**Referat Wirtschaftsförderung und
Strategische Kreisentwicklung**

Mein Zeichen	Datum
51.10.30.09.02- 2024/004892	10.04.2025

**22. Änderung des Flächennutzungsplanes und
Bebauungsplan Nr. 20 „PV-Müllerhof“
Beteiligung gemäß § 4 (2) BauGB**

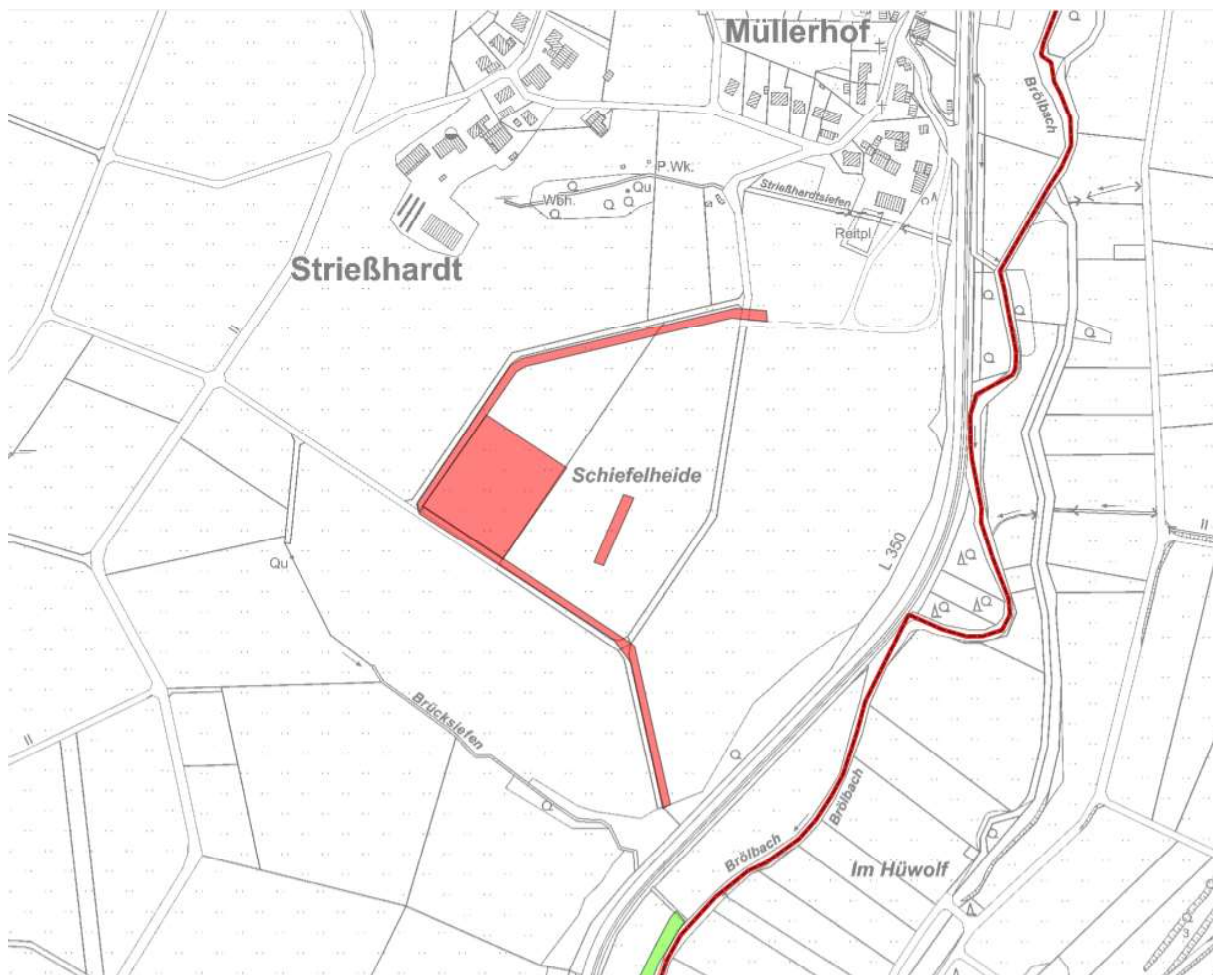
Anbei wird ein Auszug aus dem Kompensationsflächenkataster, der bereits festgesetzte Kompensationsflächen dargestellt, die auch als Festsetzung gemäß § 9 Abs. 1 Nr. 20 BauGB in den Bebauungsplan übernommen werden sollen. Es handelt sich um flächenhaft festgesetzte Maßnahmen.

Der Verlust von 93 m² Gebüsch und 410 m² Baumreihen (LFB, S. 25) ist nur bei Nachweis der Verlagerung der Kompensationsflächenanteile möglich. Empfohlen wird eine Integration in den ‚Solarpark‘.

Die extern erforderlichen Ausgleichsflächen nach Bauplanungsrecht sowie die auf ihnen durchzuführenden Maßnahmen sollen nach Art und Umfang hinreichend konkret beschrieben und deren Umsetzung gesichert werden. Um eine Zuordnung der Fläche(n) als Bestandteil des Bebauungsplanes zu ermöglichen, ist die Darstellung in einer Karte/Abbildung und die Angabe der Katasterbezeichnung erforderlich.
